**AVALIAÇÃO DE IMPACTE AMBIENTAL  
AUTO-ESTRADA BUCELAS/CARREGADO/IC3  
SUBLANÇO CARREGADO – BENAVENTE  
ATRAVESSAMENTO DA QUINTA DA FOZ**

**PARECER TÉCNICO AO RECAPE DE DEZEMBRO DE 2004 DO  
SUBLANÇO A1 / BENAVENTE – ATRAVESSAMENTO DA QUINTA DA FOZ**

**Figura 10** – Pontos de descargas das águas de escorrência do tabuleiro da A10

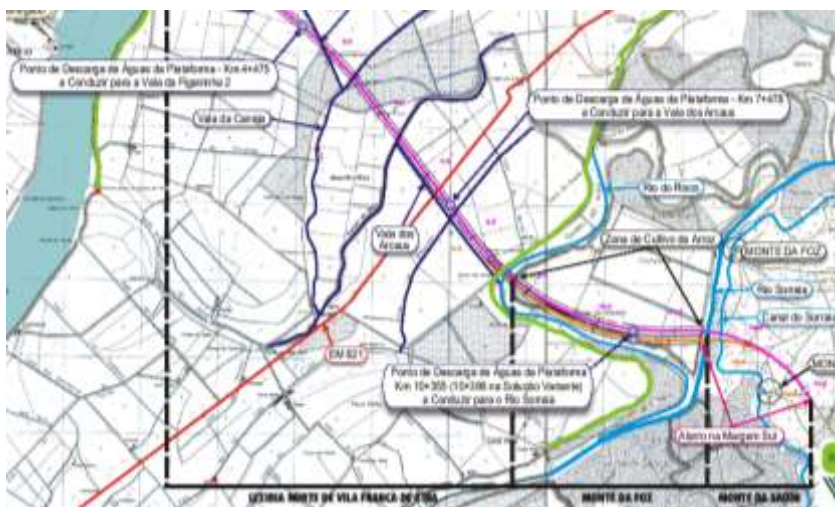
- Relativamente ao **Destino das águas de escorrências** – drenagem do viaduto sul:
  - A ausência de esquema representativo da implantação da Unidade de Tratamento prevista na zona do Monte da Foz;

- o local de descarga deverá ser localizado o mais a jusante possível no rio Sorraia.
- Dos elementos disponibilizados constam desenhos de implantação no terreno do colector de descarga e do ponto de descarga do viaduto. No entanto não foram disponibilizados elementos de projecto com a implantação da unidade de tratamento. Atendendo à significativa dimensão da unidade de tratamento infra-estrutura em causa (Volume mínimo de 3,00 x 20,00 x 6,00 m<sup>3</sup>!) e à sensibilidade da zona de implantação, considera-se fundamental a disponibilização de elementos adicionais para a sua correcta análise por parte da Casa Agrícola da Quinta da Foz; Relembre-se ainda que de acordo com a análise efectuada anteriormente, a Solução Base acarretará problemas adicionais de implantação, por se prever localizada na área de cultivo;

- De acordo com o desenho disponibilizado com a implantação do colector de descarga da unidade de tratamento, prevê-se que este atravesse uma vasta área destinada a pastoreio. É por isso vital que o seu dimensionamento e construção sejam realizados de modo a evitar, de todo, a fuga de água para esta zona.

**Figura 13** – Impacte sonoro no Monte da Foz

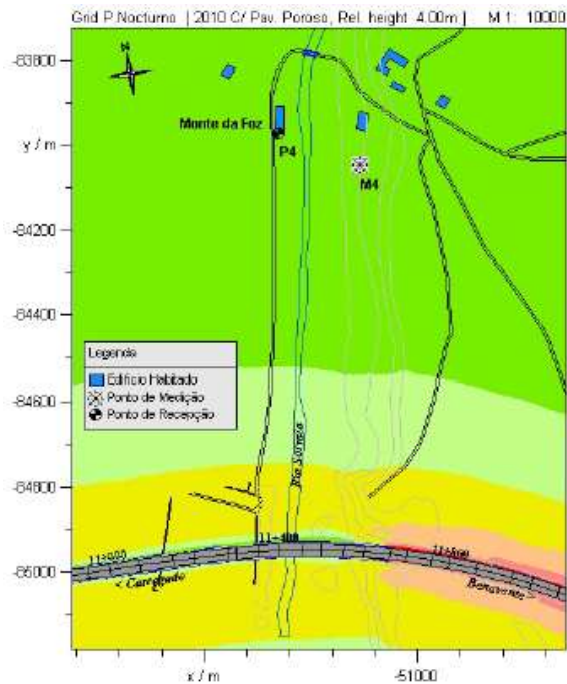
- Quanto ao **Ambiente Sonoro**, prevê-se no actual Projecto de Execução a edificação de uma barreira acústica para a protecção das edificações do Monte da Saúde. Atendendo a que o núcleo habitacional da Quinta da Foz se encontra igualmente exposto aos efeitos sonoros da A10 (o facto de se encontrar a cotas superiores potencia o efeito), pretende-se que se preveja a implantação da barreira acústica nos dois lados da A10.

- A BRISA prevê edificar uma barreira acústica com 2,0 metros de altura de modo a proteger o Monte da Saúde. Com se poderá visualizar através da leitura da figura seguinte, o núcleo habitacional do Monte da Foz encontrar-se-á também bastante exposto ao ruído provocado pelo tráfego da A10: para além de estar próxima da via de tráfego, encontra-se a cotas mais elevadas, factor que contribuirá para uma aumento do impacte sonoro. Pelo anteriormente exposto, e porque é tecnicamente viável a sua construção, justifica-se a edificação de uma barreira acústica (do lado correspondente da A10) de modo a proteger a zona do núcleo habitacional do Monte da Foz.
